ZP.271.6.2025

**WYJAŚNIENIA NR 4 SPECYFIKACJI WARUNKÓW ZAMÓWIENIA
ZMIANA NR 4 TREŚCI SPECYFIKACJI WARUNKÓW ZAMÓWIENIA
ZMIANA NR 4 TERMINU SKŁADANIA OFERT**

Dotyczy postępowania nr ZP.271.6.2025 o udzielenie zamówienia publicznego, prowadzonego w trybie podstawowym pn.: „**Modernizacja oświetlenia ulicznego na terenie miasta i gminy Trzebnica (polegająca na wymianie opraw na ledowe).**”

Pytanie 24:

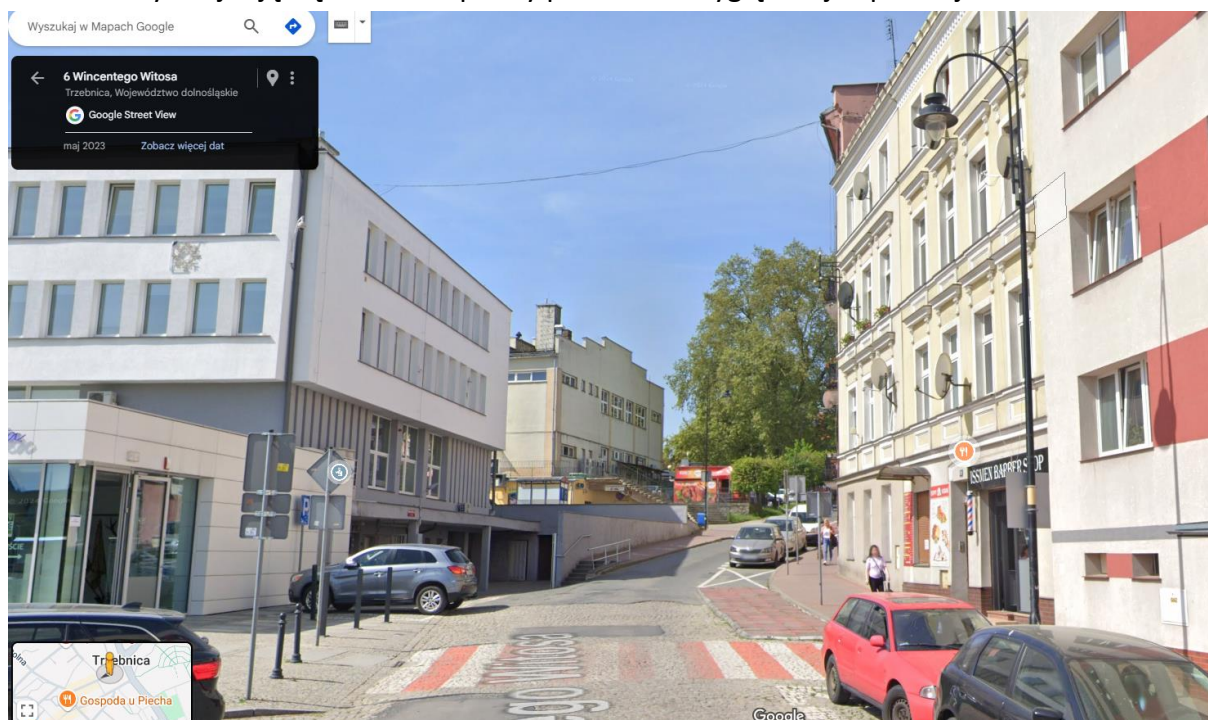
W Trzebnicy znajdują się obecnie oprawy parkowe o wyglądzie jak poniżej:

Czy nowe oprawy powinny być podobne do wskazanych? Czy należy również przewidzieć wymianę wysięgników? Jeśli tak, prosimy o podanie.

Zamawiający informuje, iż w zakresie oprav wiszących parkowych nasadzanych wymaga się stosowania oprav z kloszem przeźroczystym w obudowie w kolorze czarnym tzw. „szyszka”. Zamierzeniem Zamawiającego jest ujednolicenie oprav na terenie miasta i gminy.

Na tym etapie Zamawiający nie przewiduje wymiany wysięgników, w razie wystąpienia takiej konieczności na etapie realizacji zadania, zostanie to rozliczone w formie robót dodatkowych, po cenie zaoferowanej w ofercie lub rozliczeniu na podstawie § 14 ust. 3 wzoru umowy, w zależności, który będzie korzystniejszy dla Zamawiającego.

Zamawiający dokonuje zmian zmiany w załączniku nr 1 do SWZ – Opisie przedmiotu zamówienia, załączniku nr 1 do Formularza ofertowego – wyliczenie ceny ofertowej.
